島根原子力発電所2号炉 審査会合における指摘事項の回答 (低サイクル疲労)

平成30年12月19日

島根原子力発電所2号炉 審査会合における指摘事項の回答一覧表

評価概略図

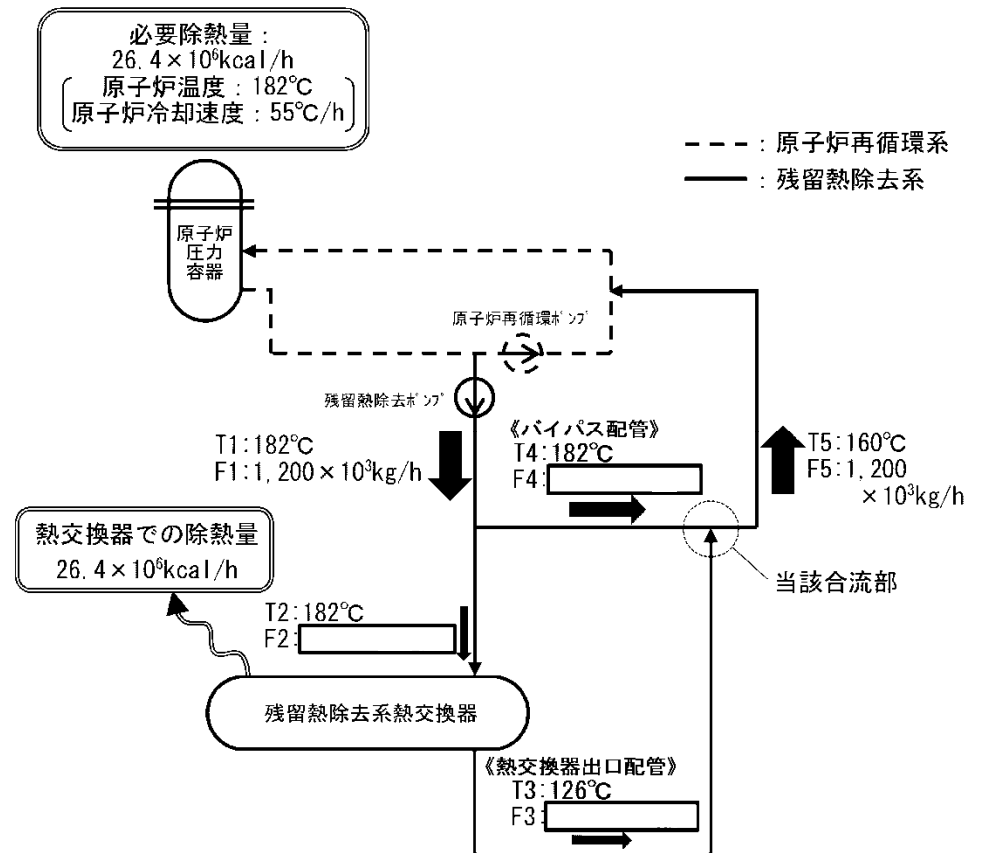
No.	指摘事項	回答
14-4 低サイクル疲労 (平成30年9月26日 第14回審査会合)	「疲労割れの可能性はないと判断する」について、評価内容を踏まえて記載を再検討すること。	P2～P3
14-5 低サイクル疲労 (平成30年9月26日 第14回審査会合)	高サイクル熱疲労評価で、残留熱除去系熱交換器出口配管とバイパス配管合流部の評価における低温側の温度設定根拠を提示すること。	P4

○高サイクル熱疲労評価

残留熱除去系熱交換器出口配管とバイパス配管合流部における高サイクル熱疲労評価では、残留熱除去系の運転モードのうち、当該合流部の温度差が大きくなる停止時冷却モードでの運転を想定して評価した。

評価にあたっては、残留熱除去系熱交換器による必要除熱量が最大となるよう、停止時冷却モードにおいて、運転可能な最高温度から、設計仕様の原子炉冷却速度 $55^{\circ}\text{C}/\text{h}$ で冷却したとして評価した。

その結果、当該合流部の高温側(バイパス配管)が 182°C 、低温側(熱交換器出口配管)が 126°C となった。
